令04原機（速材）008

## 核燃料物質使用変更許可申請書

既に許可を受けた大洗研究所(南地区)の核燃料物質使用変更許可申請書について、大洗研究所(南地区)共通編、照射燃料試験施設(施設番号1)、照射燃料集合体試験施設(施設番号5)、照射材料試験施設(施設番号8)、照射装置組立検査施設(施設番号11)、固体廃棄物前処理施設(施設番号12)、第2照射材料試験施設(施設番号13)に係る内容を次のとおり変更する。

図 1-1 距離X対相対濃度  $\chi/Q$

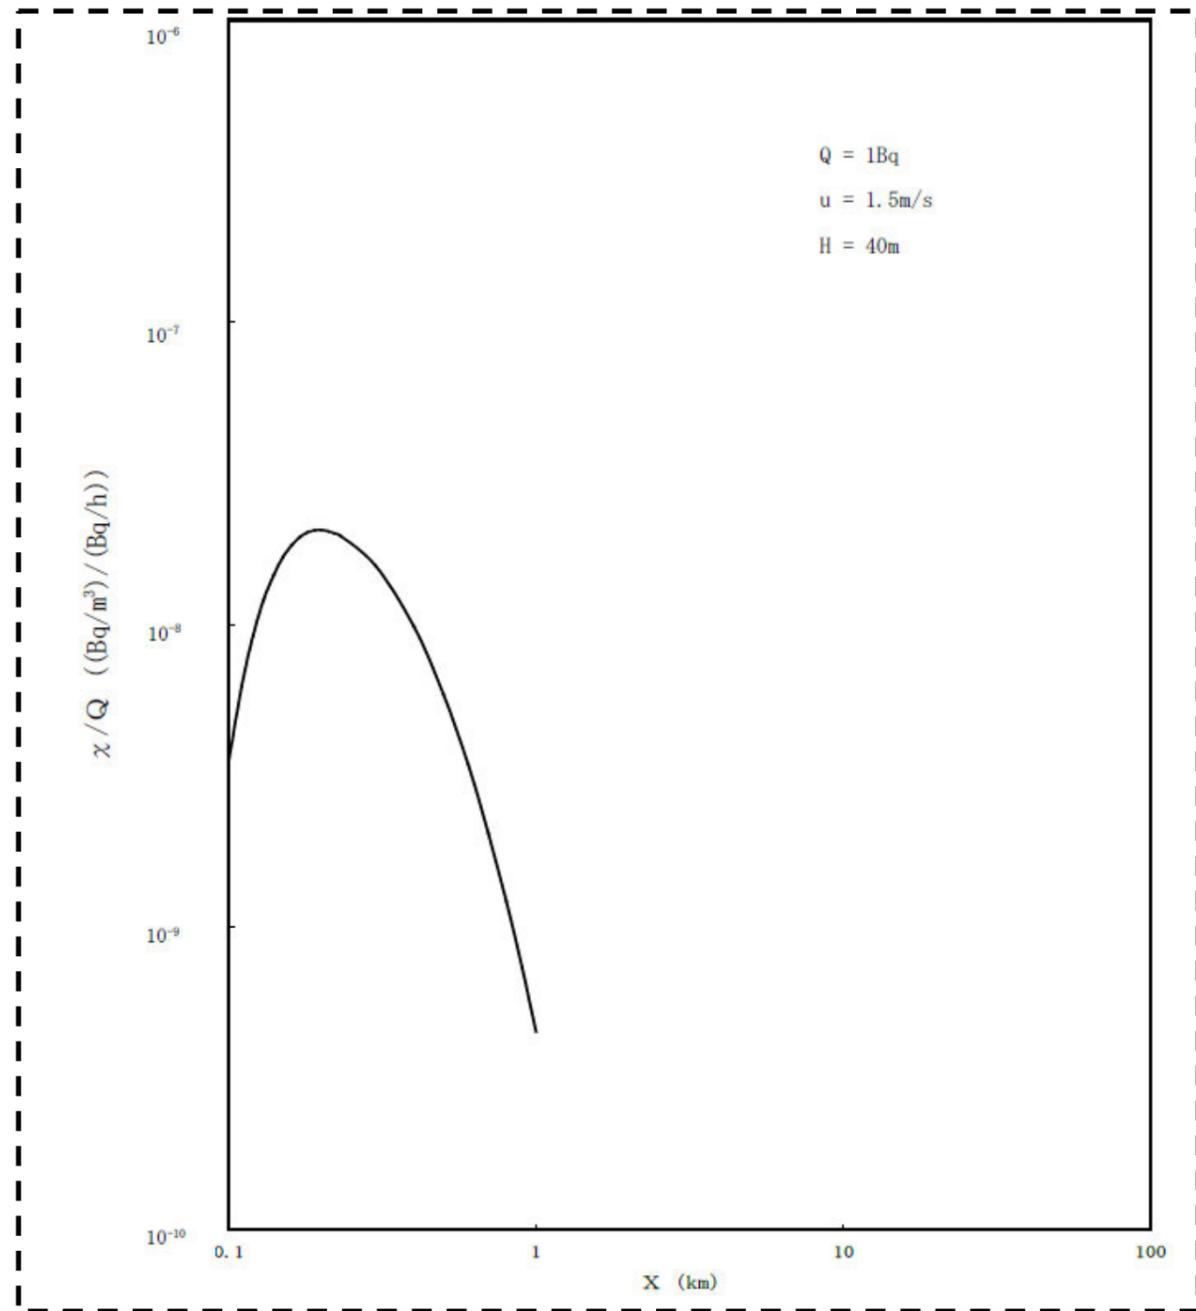
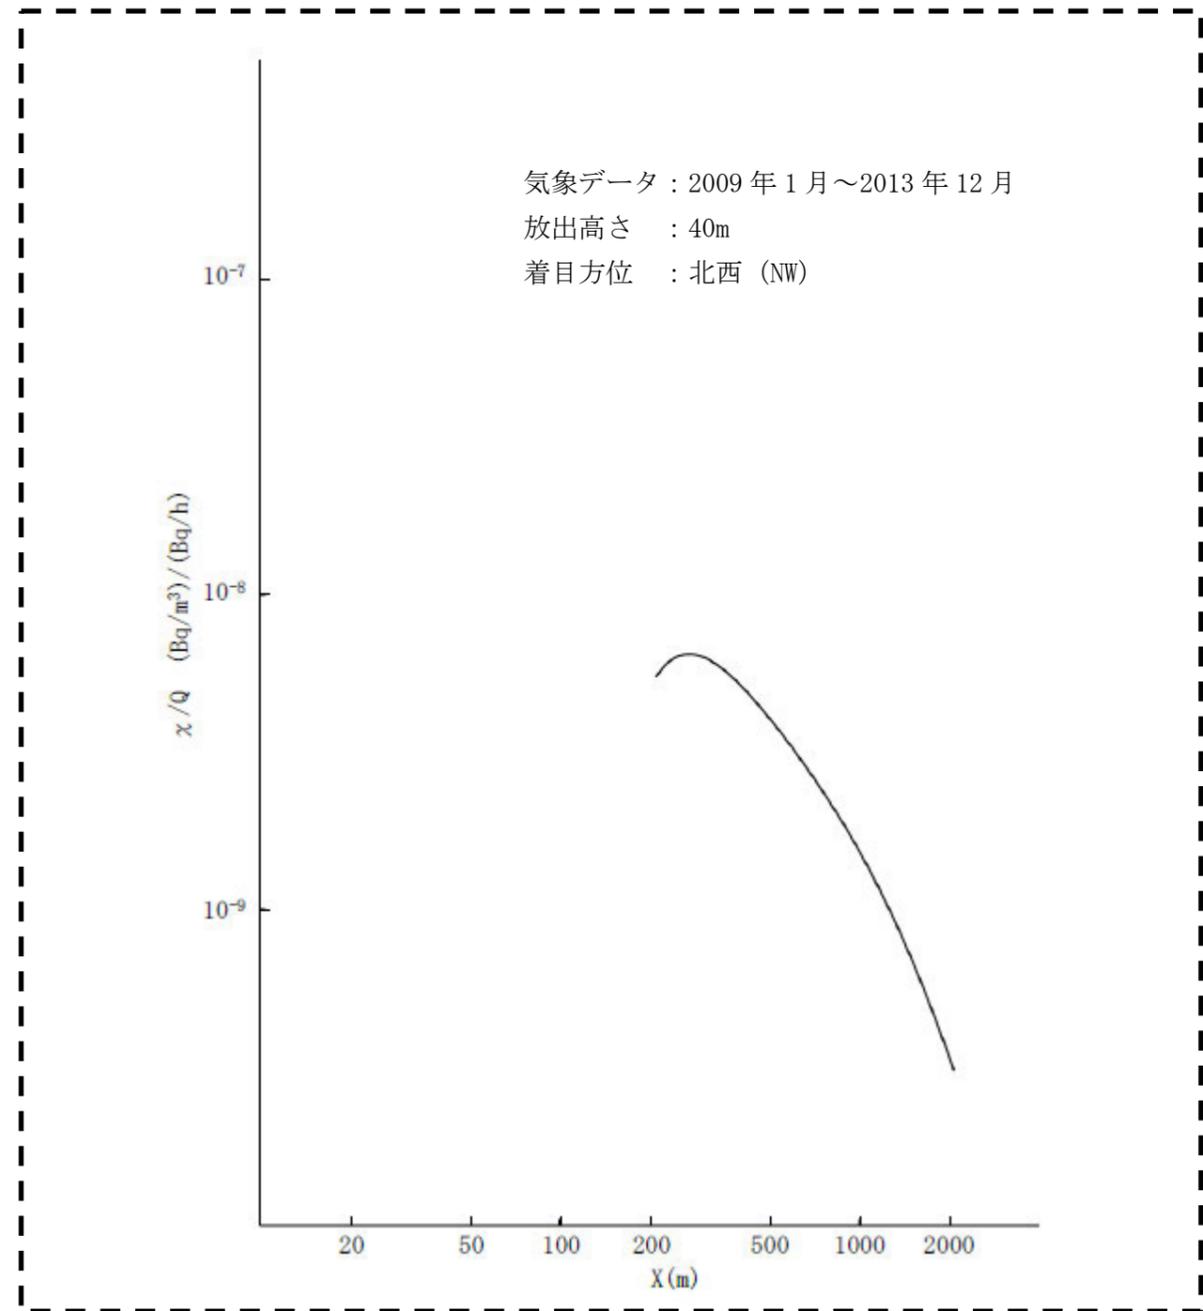
・気象条件の見直しに伴う変更

図 1-2 距離X対相対線量 D/Q

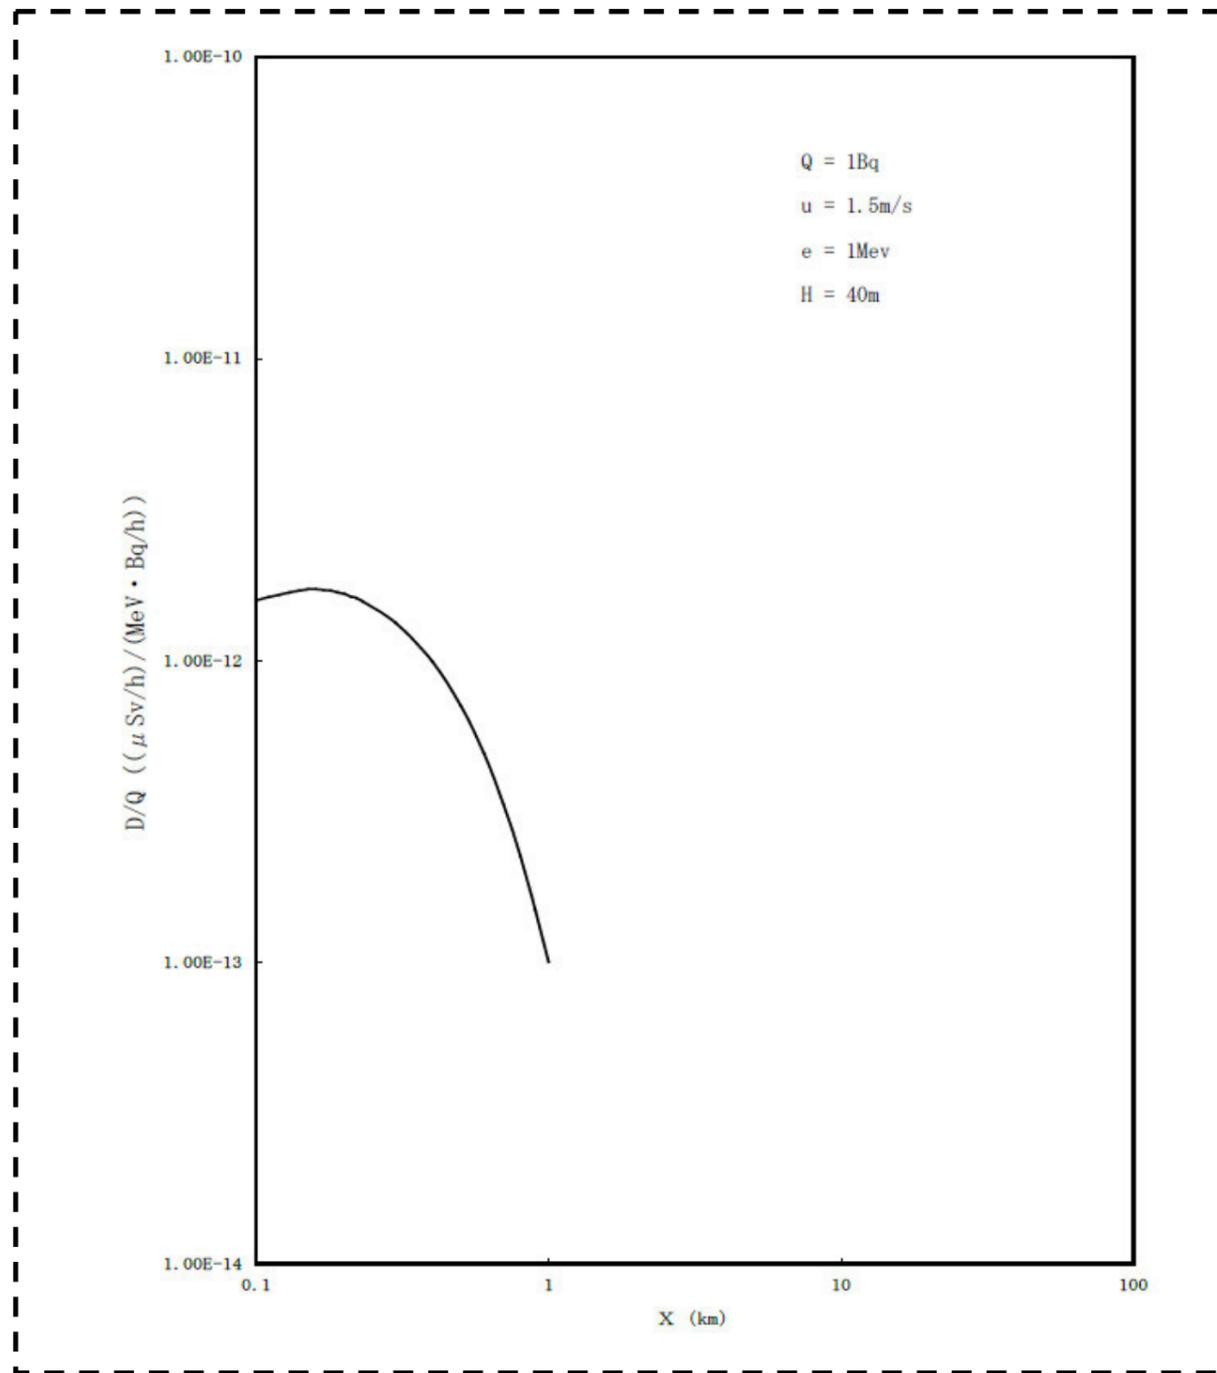
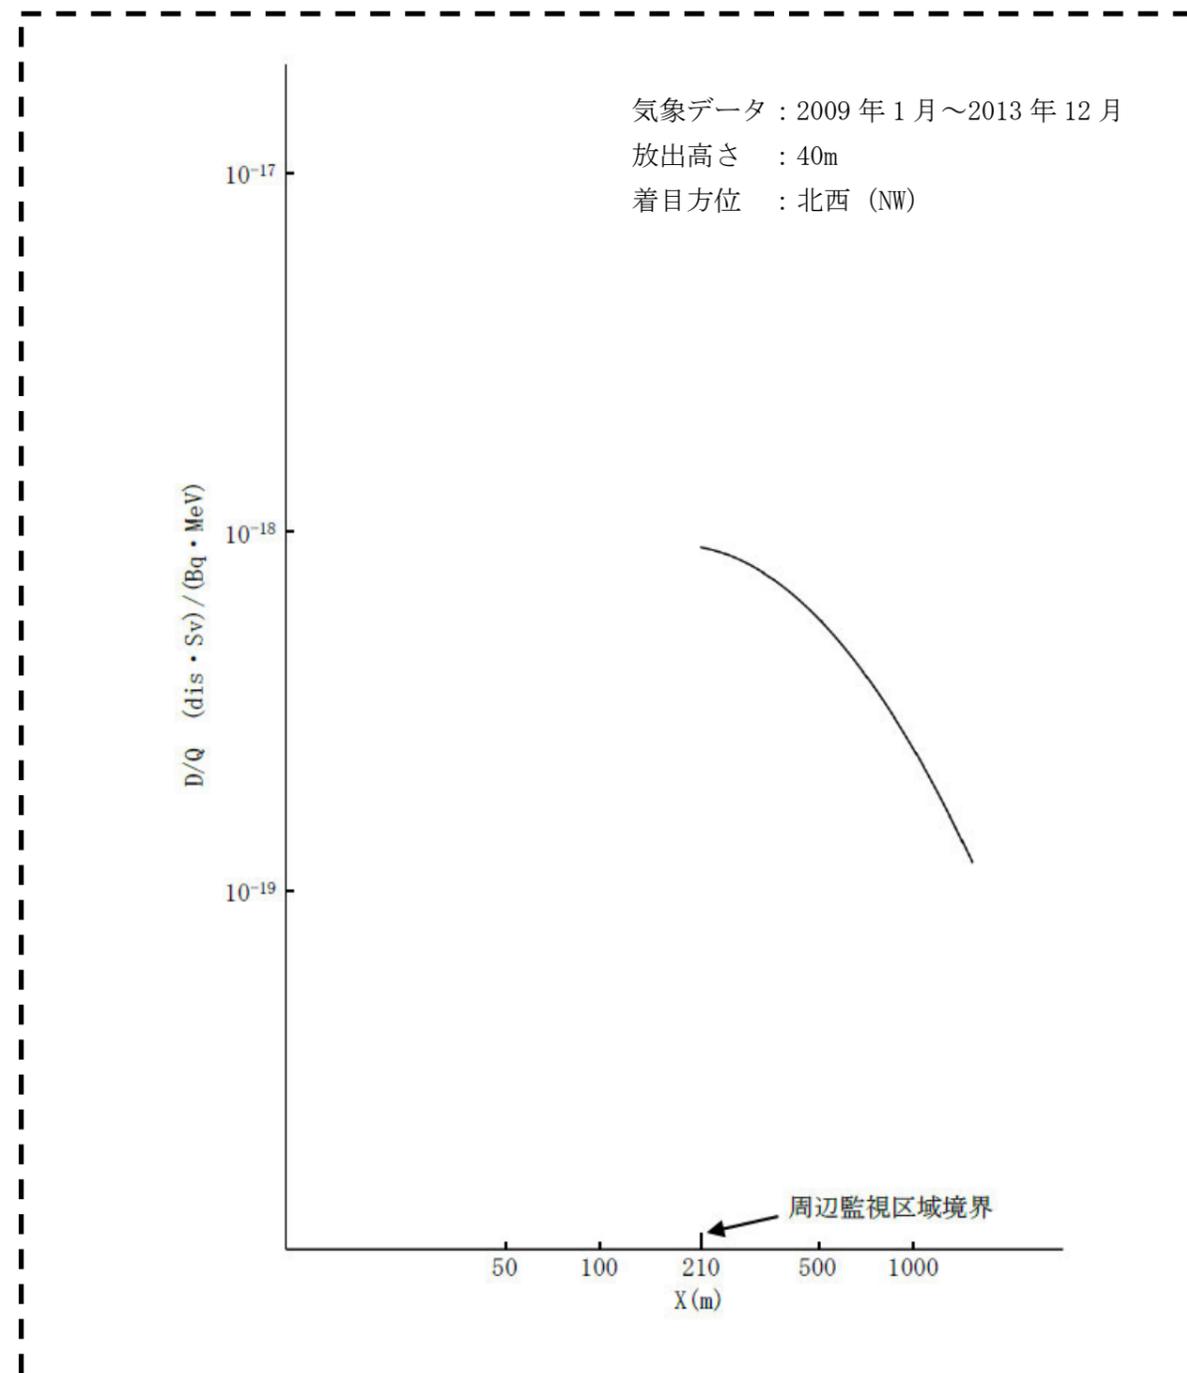
・気象条件の見直しに伴う変更

図1-1 距離X対相対濃度  $\chi/Q$

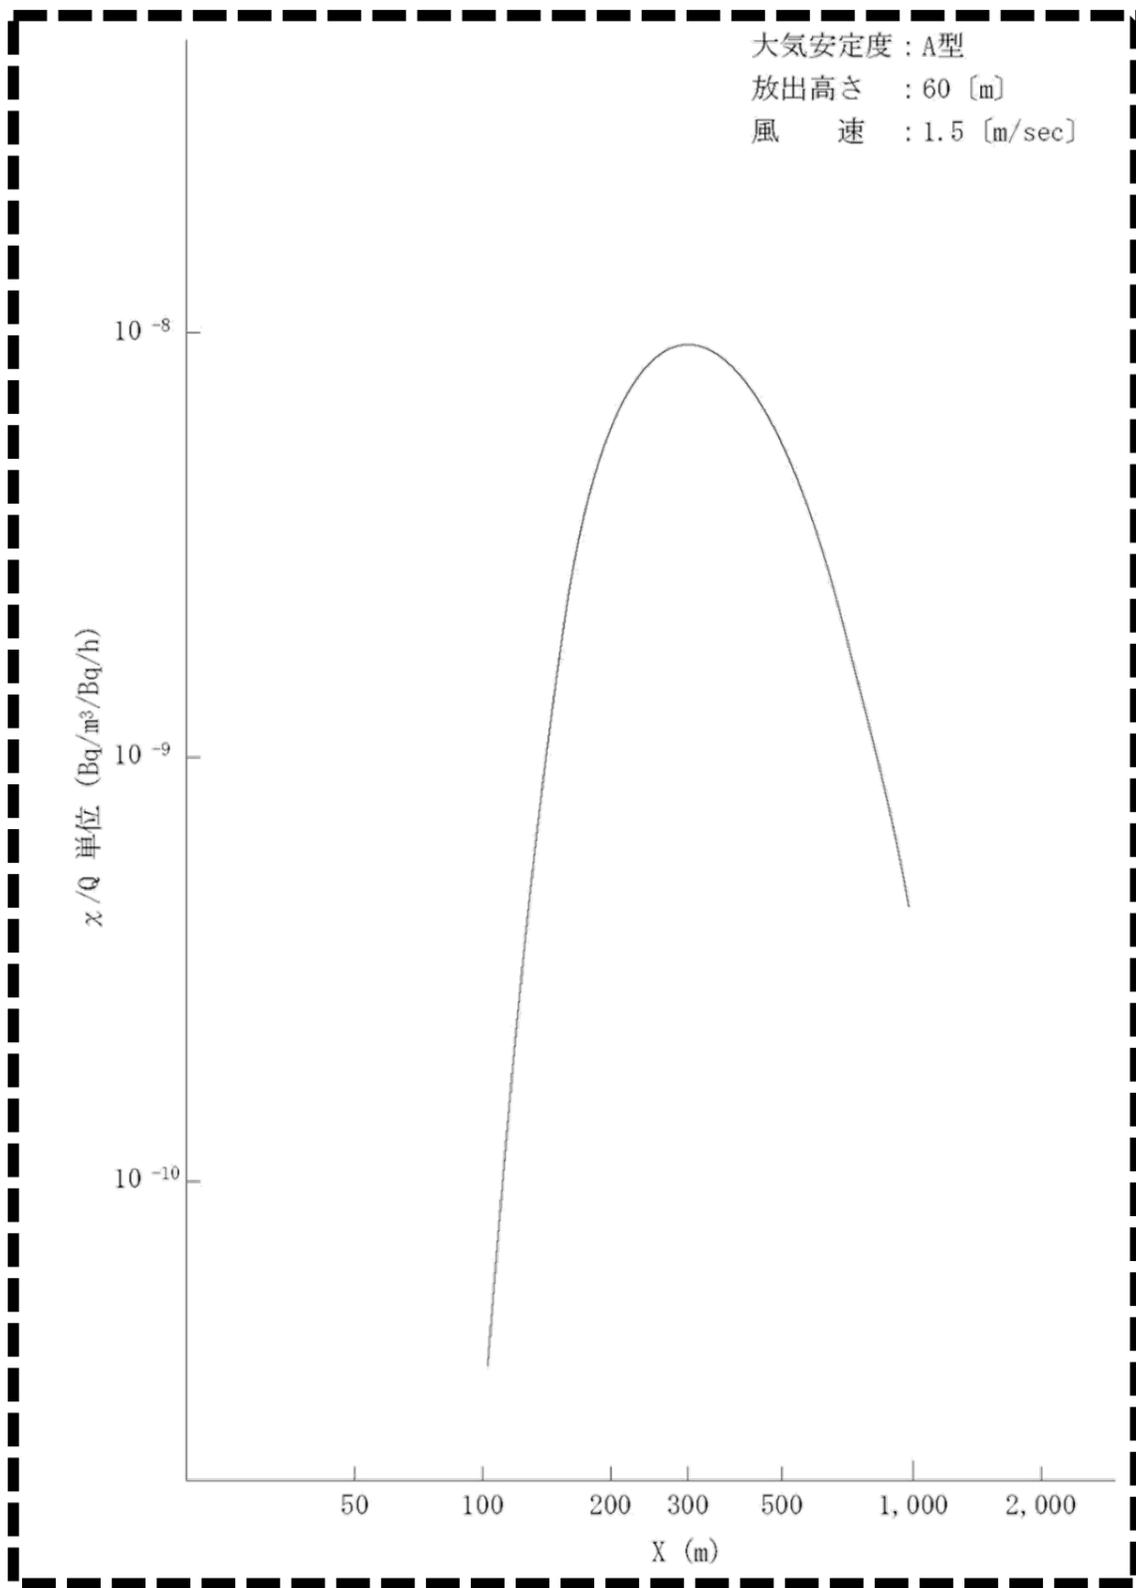
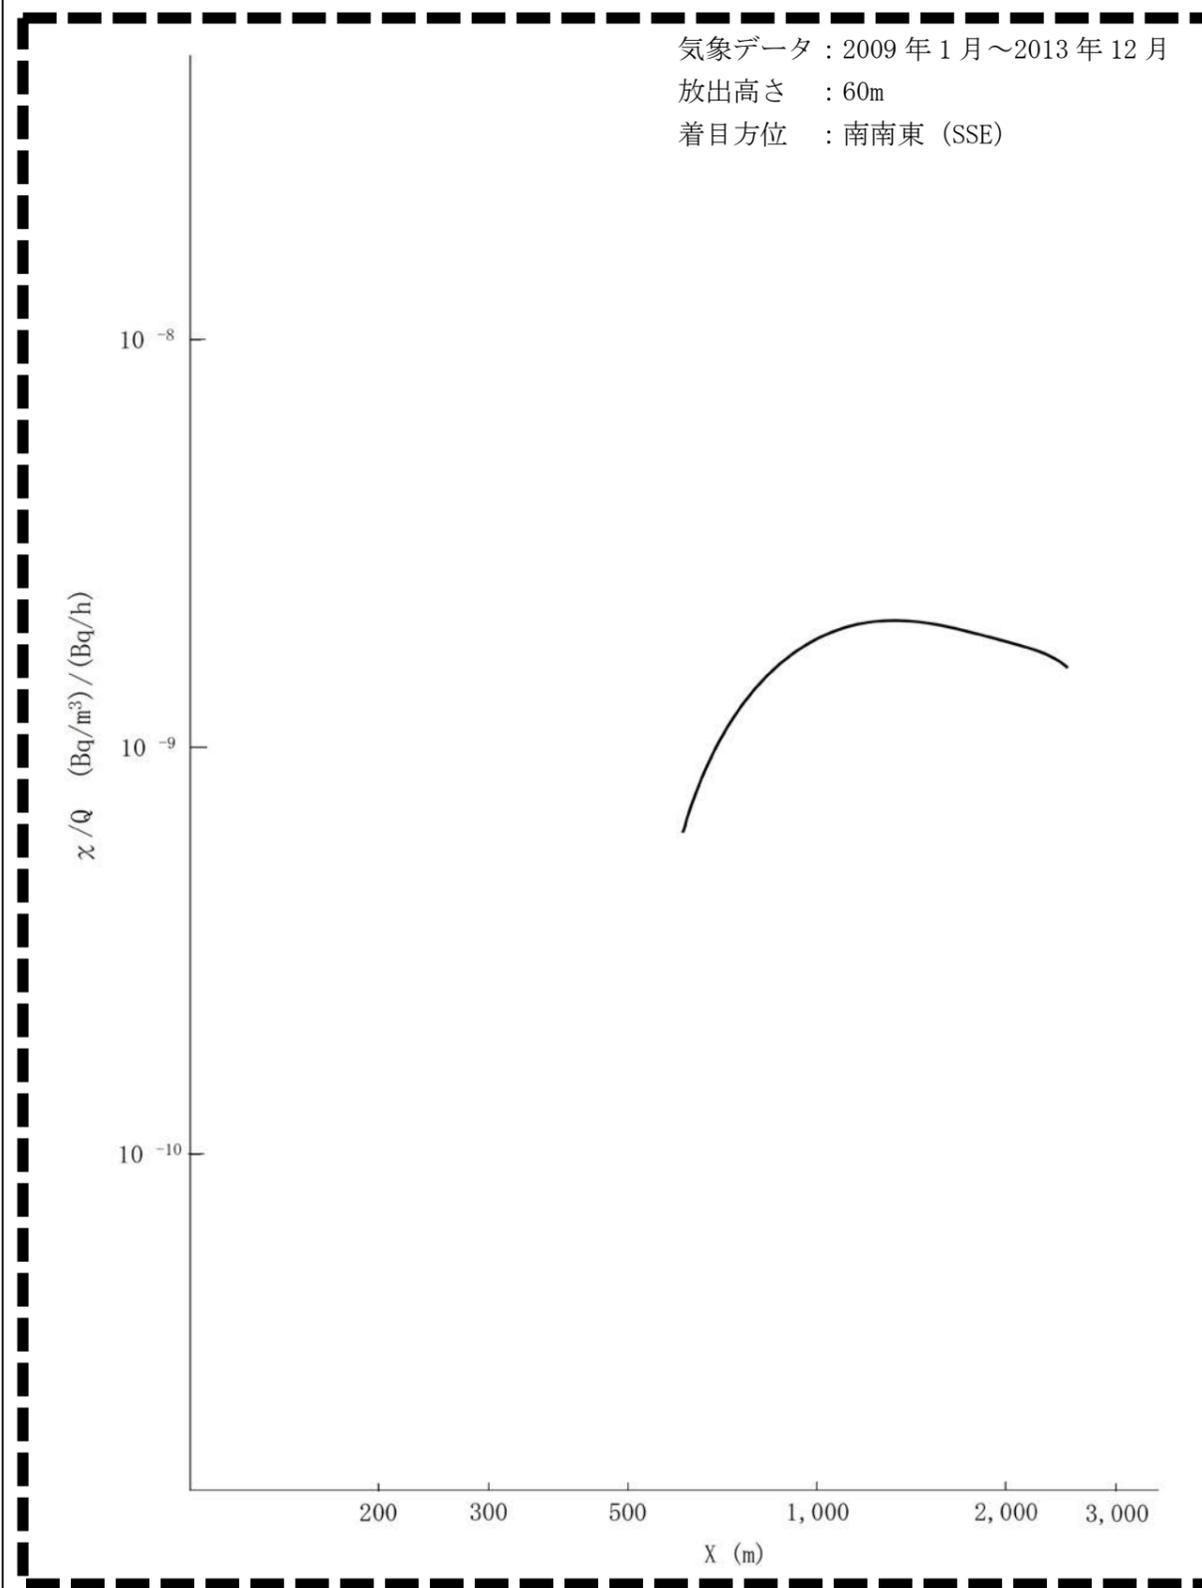
・気象条件の見直しに伴う変更
